PROVINCIA DI PARMA	Comitato Urbanistico di Area Vasta (CUAV) Provincia di Parma LR 24/2017
	ALLEGATO I
	ISTRUTTORIA E PROPOSTA DI CONTRODEDUZIONI ALLE OSSERVAZIONI DEI PRIVATI ED ALLE RISERVE E PARERI DEGLI ENTI RELATIVE AL PUG ASSUNTO CON DEL. G.C.n.96 DEL 16/07/2019 E DEPOSITATO IN DATA 24/07/2019

Stralcio Strumento assunto (Disciplina degli Interventi D1d)

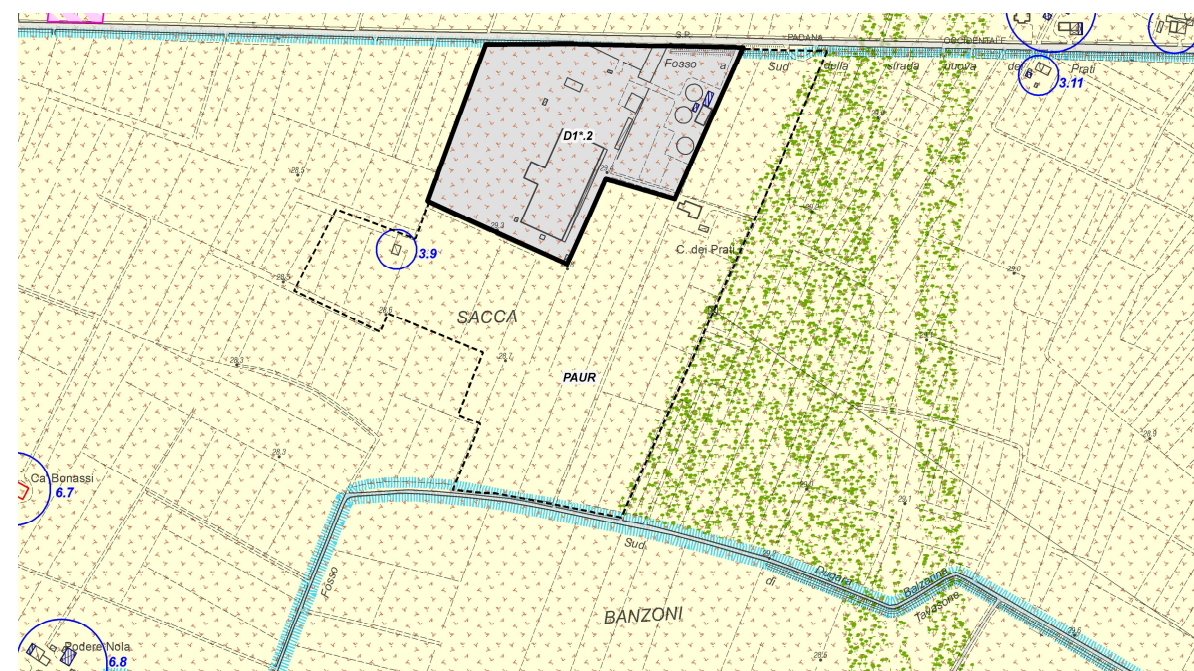
In merito alla richiesta di insediare un campo fotovoltaico in località Coltaro, si chiede che la previsione di Bosco a mitigazione delle infrastrutture, sia resa compatibile con l'impianto proposto.

L'osservazione è **accoglibile**, perfezionando l'indicazione del "Bosco delle Infrastrutture" come da elaborati grafici controdedotti e demandando alla fase di progettazione esecutiva del campo fotovoltaico l'individuazione puntuale della fascia arborata di mitigazione, avendo cura di mantenere l'obiettivo di mitigazione e riequilibrio ambientale richiesto dal PUG.

Si provvede inoltre a richiamare (attraverso specifico perimetro a prescrizione specifica), la procedura in corso di valutazione (Procedimento Autorizzativo Unico Regionale) ai sensi del D.lgs 387/2003.

Stralcio Strumento assunto (Disciplina degli Interventi D1f)

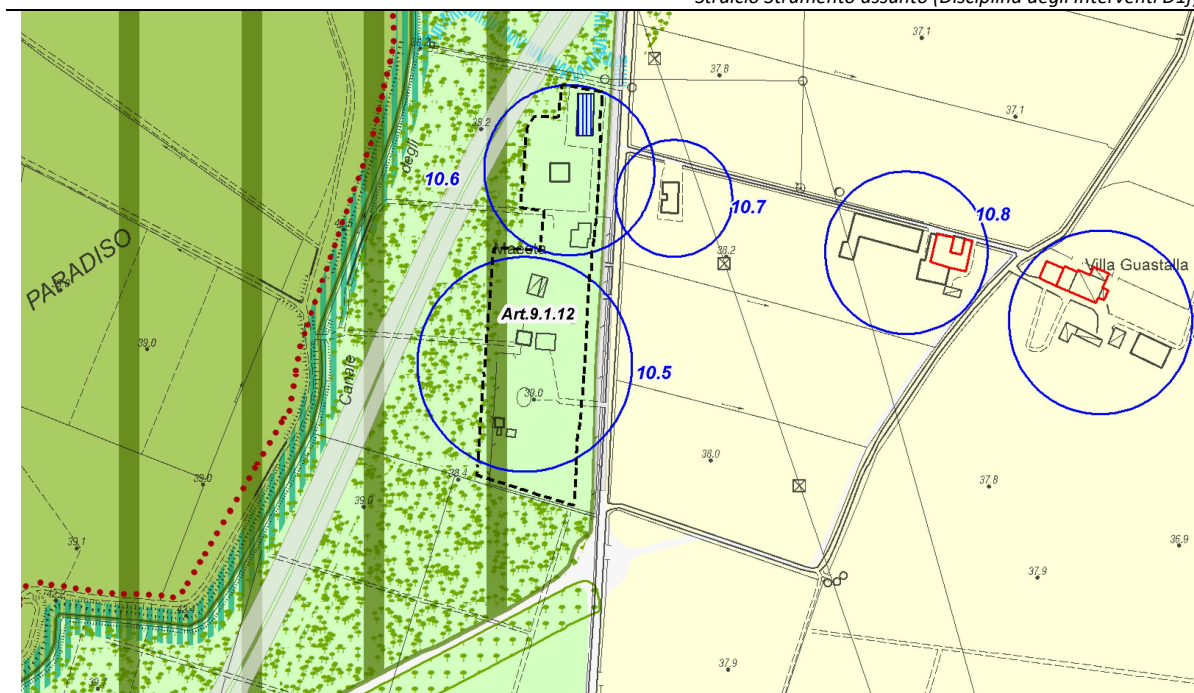
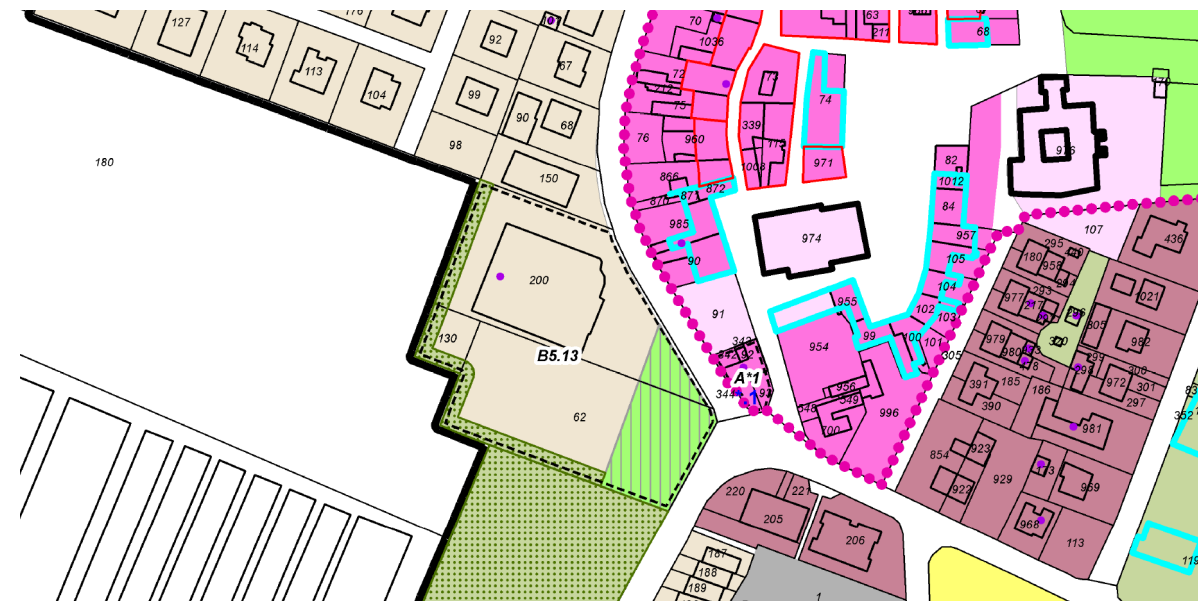
Si chiede la possibilità di intervenire sugli edifici esistenti ricadenti all'interno del rispetto stradale della TiBre, attraverso interventi di demolizione e rilocalizzazione esternamente a tale rispetto, su aree della medesima proprietà, recuperando le superfici/volumi esistenti.

Si chiede la possibilità di estendere gli usi dei fabbricati 10.12.1 e 10.12.2 anche al fabbricato accessorio 10.12.3.

"12. All'interno del perimetro posto a nord della frazione di Viarolo, e contrassegnato in riferimento al presente comma, oltre a quanto disciplinato dalle schede 10.5 e 10.6 dell'elaborato DN3, è ammesso un Intervento di ricomposizione morfologica e funzionale dei fabbricati esistenti ed attualmente interessati dalla fascia di rispetto stradale della TiBre e/o delle opere ad essa connesse.

La tavola D1f viene perfezionata attraverso l'introduzione di una specifica perimetrazione ("Interventi soggetti a prescrizione specifica") in riferimento al comma introdotto, come illustrato alla pagina seguente.

Stralcio Strumento assunto (Disciplina degli Interventi D2f)

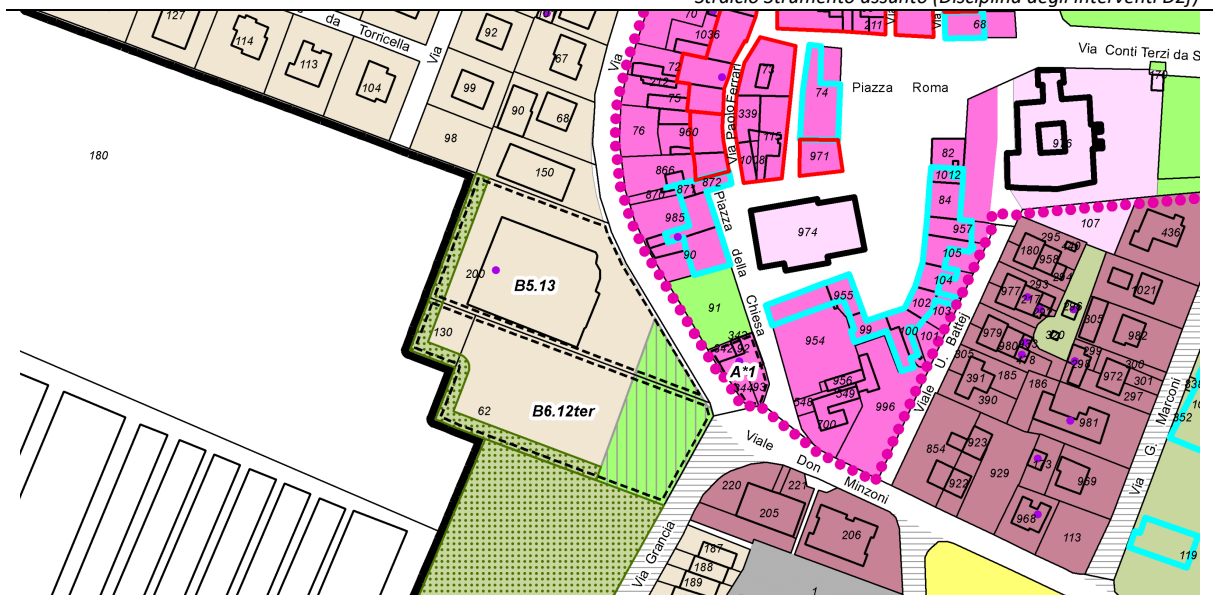
Si chiede il perfezionamento del riferimento fotografico del fabbricato 10.12.3 nella schedatura DN3.

Analogamente, si provvede al richiamo della nuova disposizione normativa anche sulle schede dell'elaborato DN3 (10.5 e 10.6).

Stralcio Strumento assunto (Disciplina degli Interventi D1a)

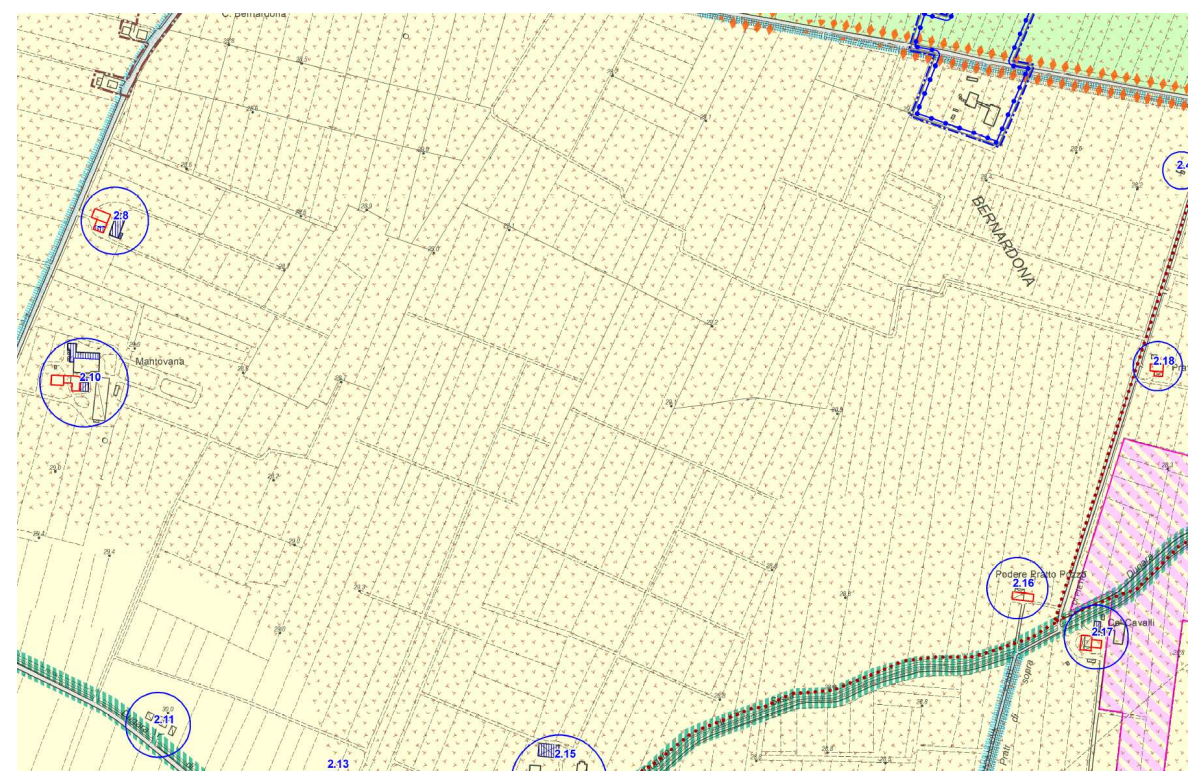
L'osservazione chiede la possibilità di recuperare un fabbricato esistente e di insediare nel podere agricolo annesso un parco sportivo e ricreativo di livello territoriale con all'interno pista da motocross, percorsi per bici, aree sosta attrezzate ed altre funzioni per il tempo libero. La richiesta è accompagnata da una simulazione progettuale che comporta l'implementazione delle fasce boscate e la sistemazione paesaggistica dell'area d'intervento. Al fine di realizzare tale impianto si chiede la modifica di classificazione da "Ambito ad alta vocazione agricola produttiva – E1 – articolo 8.2" a "Aree per attrezzature e spazi collettivi: attrezzature per lo sport ed il tempo libero di uso pubblico in territorio rurale – articolo 11.2".

L'osservazione **non è accoglibile**, in merito al cambio di classificazione dell'ambito agricolo, mentre si demanda la possibilità, da parte della proprietà, di sottoporre all'Amministrazione specifici progetti attraverso le procedure ammesse dalle disposizioni vigenti (Accordo Operativo, Procedura SUAP ai sensi del D.lgs 160/2010), in ragione del fatto che l'insediarsi di nuove attrezzature sportive non risulta, in termini generali, in contrasto con gli obiettivi di valorizzazione dello spazio rurale proposti dal PUG.

Stralcio Strumento assunto (Disciplina degli Interventi D2i)

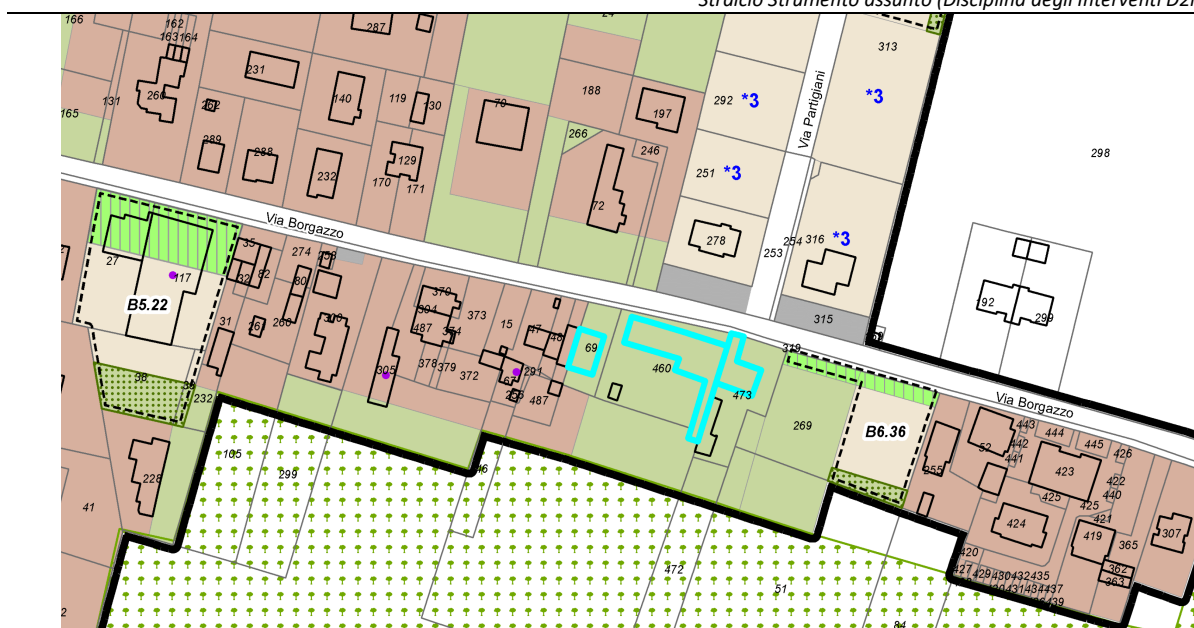
Si chiede che il lotto di proprietà, posto in via Borgazzo nella Frazione di Ronco Campo Canneto, classificato dal PUG assunto all'interno delle Zone B3, venga perfezionato in modo da riconoscere la capacità edificatoria residua non ancora sfruttata. confermare la sigla 3* anche sul lotto edificato in quanto la capacità edificatoria ammessa dal Piano vigente non è stata completamente sfruttata.

L'osservazione è **accoglibile**, provvedendo al perfezionamento della tavola D2i della Disciplina degli Interventi, e individuando il lotto in oggetto con sigla 3*, stante la capacità edificatoria ammessa dal Piano vigente e non completamente sfruttata.

Stralcio Strumento assunto (Disciplina degli Interventi D2h)

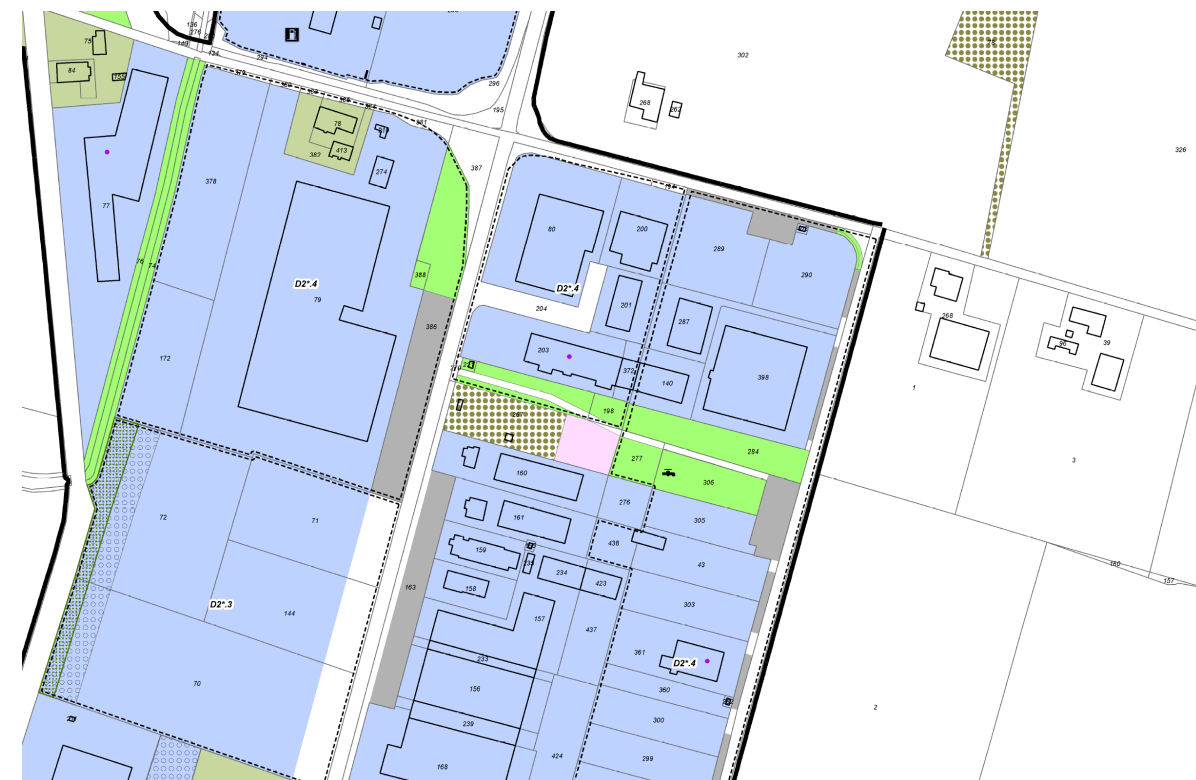
Si chiede la modifica della destinazione d'uso dell'area destinata come vasca di laminazione all'interno del comparto "Le Grazie 4" all'interno dell'insediamento artigianale di San Quirico, stante l'attuale inutilizzo dei terreni.

L'osservazione **non è accoglibile**, precisando comunque che, una diversa classificazione dell'area, potrà, attraverso eventuale specifico Accordo Operativo ai sensi della nuova LUR, essere valutata dall'Amministrazione Comunale successivamente all'approvazione del PUG ed alla soluzione del contenzioso con la ditta esecutrice delle opere di urbanizzazione del comparto in oggetto.

Stralcio Strumento assunto (Disciplina degli Interventi D2i)

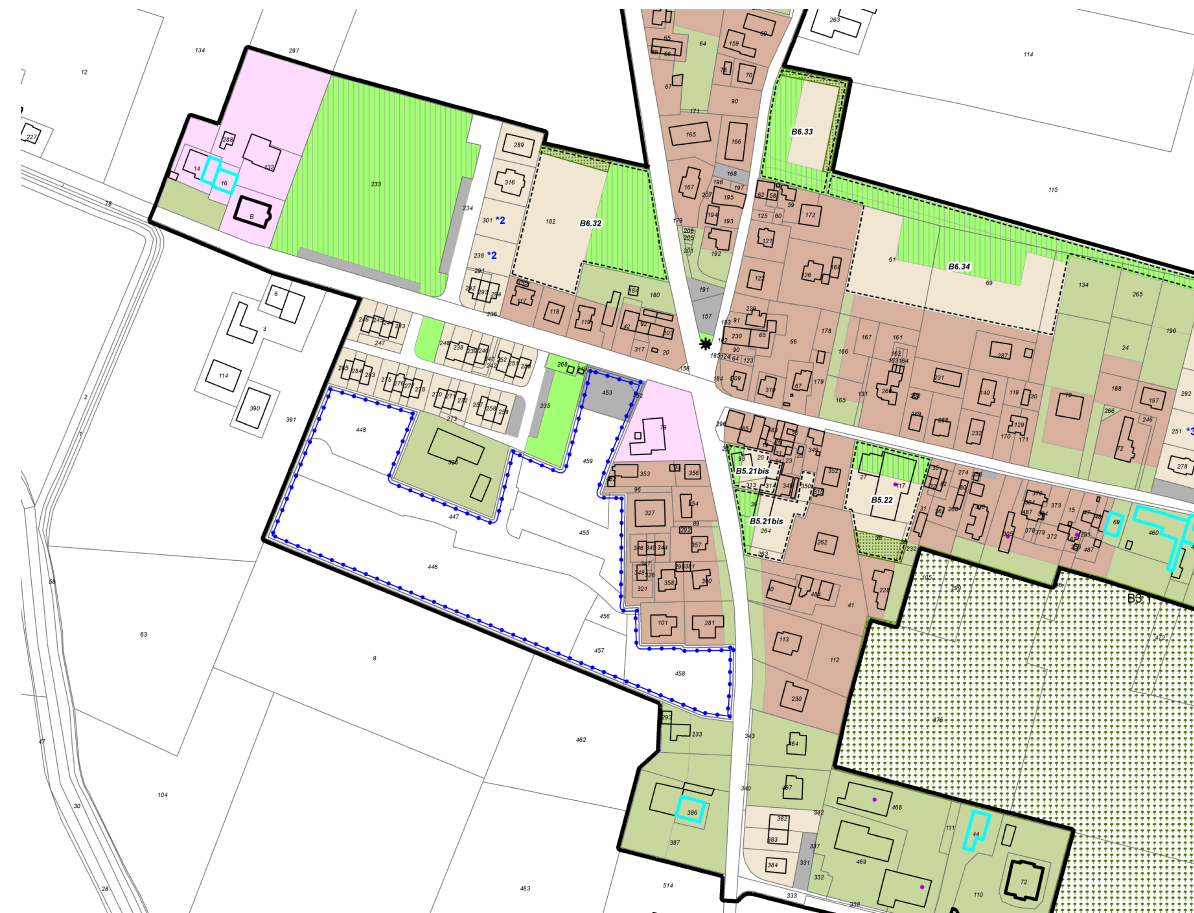
*Si chiede che il PUG confermi l'area oggetto di Piano di Lottizzazione residenziale denominato "Campo Verde" in località Ronco Campo Canneto", prevedendo la possibilità di rivederne la pianificazione.
Si dichiara la disponibilità ad un accordo con l'Amministrazione Comunale.*

- ad accogliere la proposta di un Accordo con i privati (ai sensi dell'art.61 della LR.24/2017), da stipularsi nelle more dell'adozione del PUG, che riveda la capacità edificatoria e lo schema di assetto dell'attuale previsione urbanistica, a fronte di un evidente interesse pubblico per la comunità locale.

Sulla base di tali condizioni l'Amministrazione Comunale potrà valutare i contenuti di un futuro Accordo Operativo (ai sensi dell'art.38 della LUR), che ammetta una capacità edificatoria per funzioni residenziali e ad esse connesse, non superiore a 3.500mq di Su., incrementabile attraverso gli incentivi previsti all'art.1.5 delle Disposizioni Normative del PUG (requisiti prestazionali in materia di efficienza energetica, interventi di ERS o per l'abitare solidale).

Stralcio Strumento assunto (Tavola dei Vincoli TV_f)

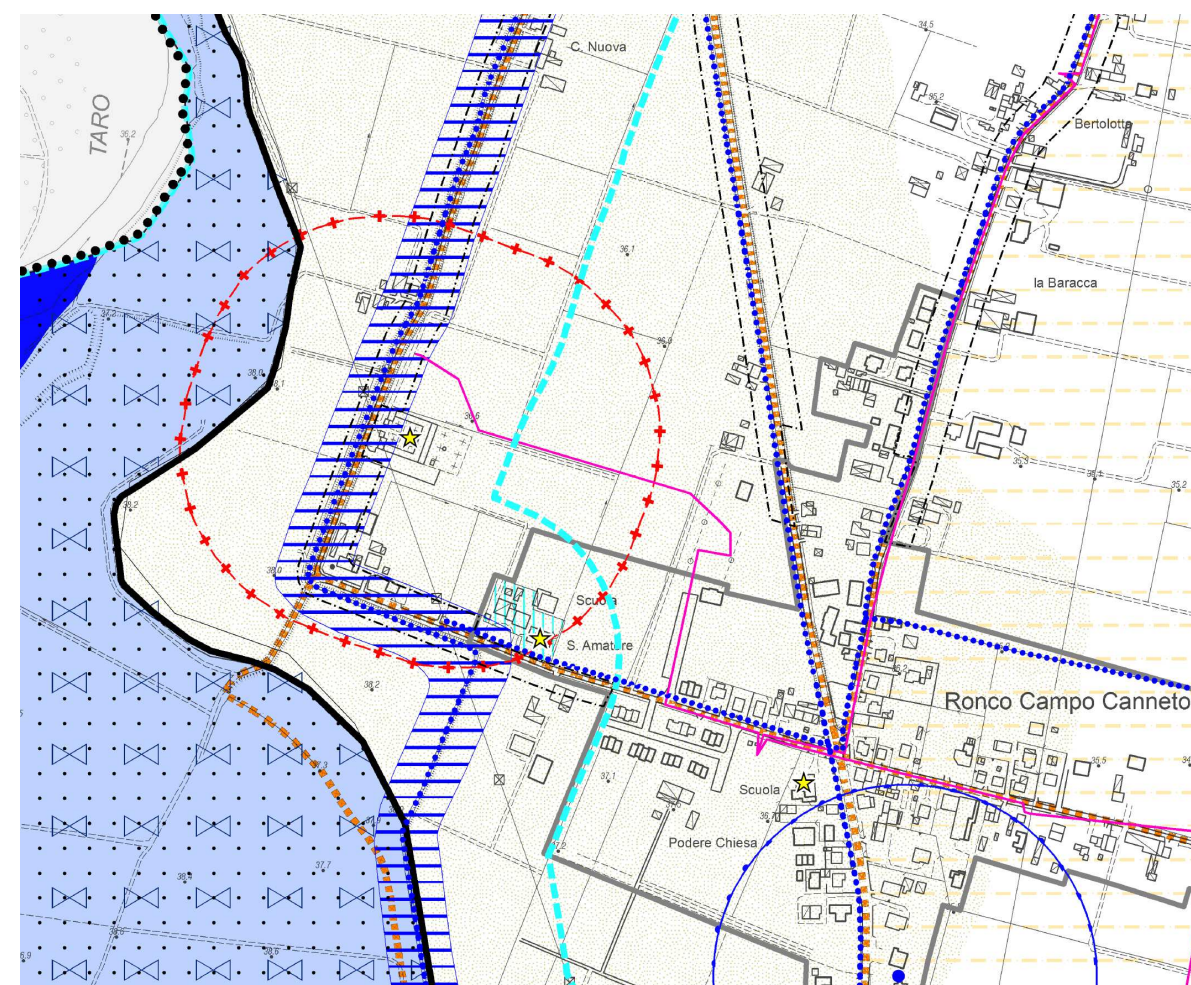
Si chiede la riduzione del rispetto relativo al cimitero di Ronco Campo Canneto al fine di permettere la ristrutturazione di un fabbrico agricolo, confermandone il suo utilizzo ad usi accessori.

L'osservazione **non è accoglibile**, relativamente alla possibilità di riduzione del rispetto cimiteriale.

Si precisa tuttavia che all'interno delle tutele cimiteriali sono comunque ammesse la possibilità di recupero, così come quelle di ampliamento dei fabbricati esistenti, sulla base dei parametri del Piano, e delle disposizioni sovraordinate vigenti (vedi art.338 del Testo Unico delle Leggi Sanitarie).

Stralcio Strumento assunto (Disciplina degli Interventi D2f)

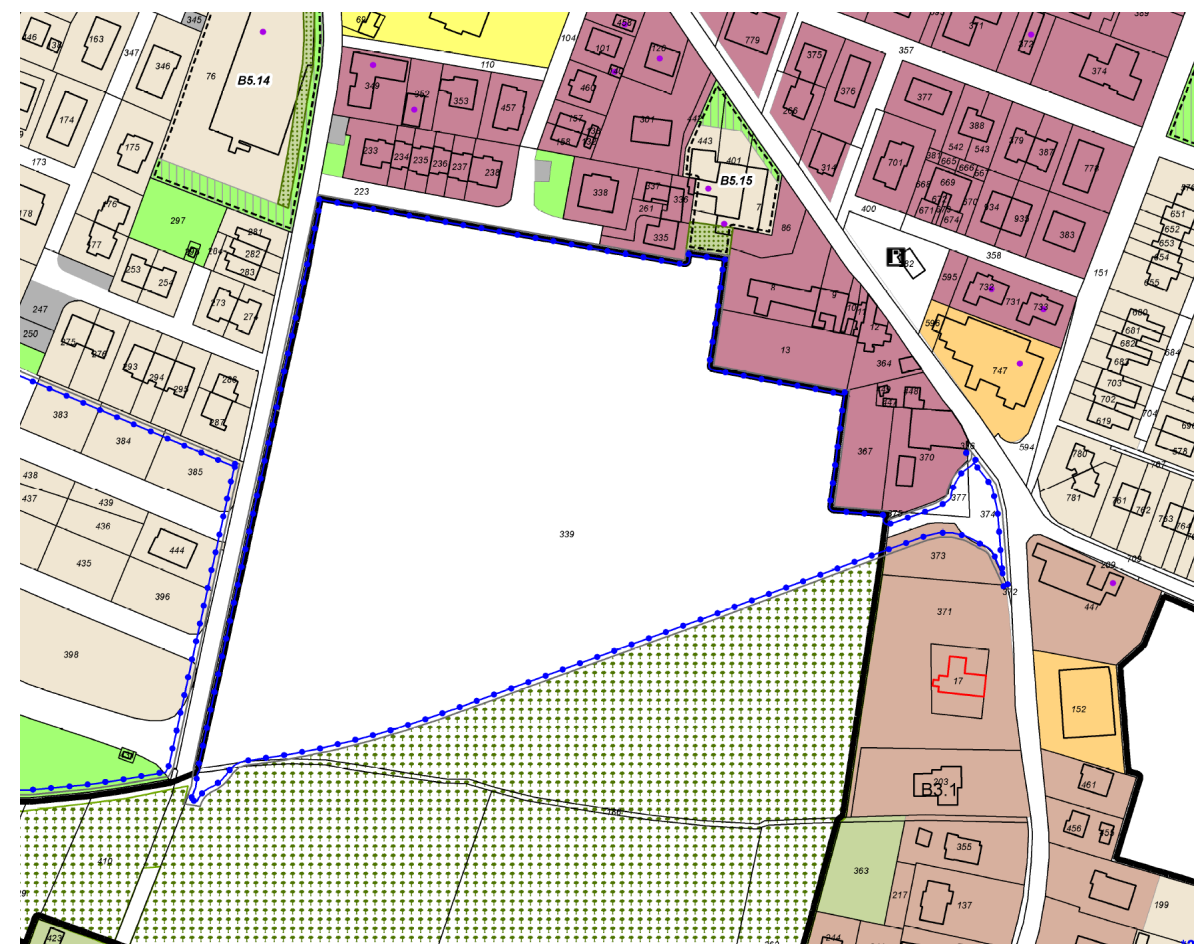
Si chiede il perfezionamento della perimetrazione dell'ambito A5, indicato dal PUG tra gli interventi soggetti a specifico regime transitorio, al fine di ricomprendere il Bacino di Laminazione indicato dagli elaborati del PUA.

L'osservazione è di fatto già accolta nel senso che la perimetrazione riportata sulle tavole di PUG rimanda al PUA depositato in data 22.05.2014, la cui attuazione è legata a quanto ammesso dalle disposizioni della nuova LUR.

Tale PUA prevede l'individuazione della vasca di laminazione esternamente all'area di intervento, indicazione che il PUG fa propria (nelle more di quanto citato relativamente al periodo transitorio), assicurandone comunque la possibilità di realizzazione (la dotazione ecologica è indicata su aree interessate da Parchi boscati di Frazione", e pertanto compatibile).
